Tilsynsrapport

Sagsnr.:	EMN-2022-01891
Tilsynsdato:	20. april 2022
Tilsynsførende	Anni Lassen og Sofie Patricia Poulsen
Vandværk	Lemming Vandværk Ingerslevvej 9B 8632 Lemming
Fremviser	Jan Kirkby (formand) og Peter Nørreskov (vandværkspasser)
Jupiter id	79993
Vandforsyningens CVR/P-nr.	18493411
Sidste tilsyn	30.08.2017

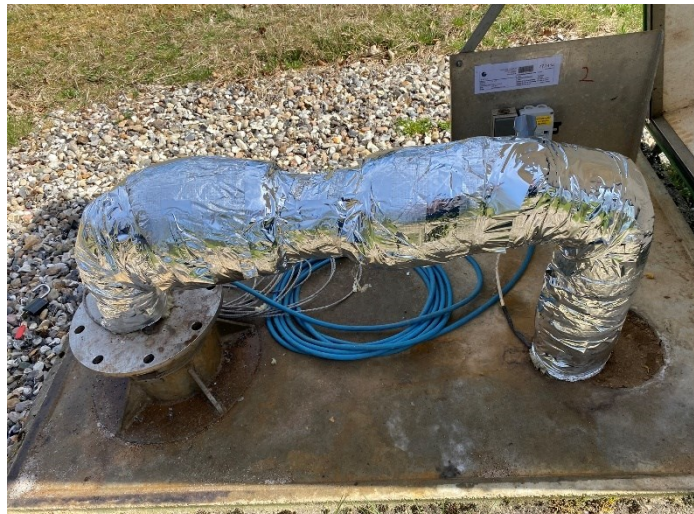
Det anbefales at der påsættes et filter på boringens prøvehane så insekter ikke kan trænge ind i hanen.
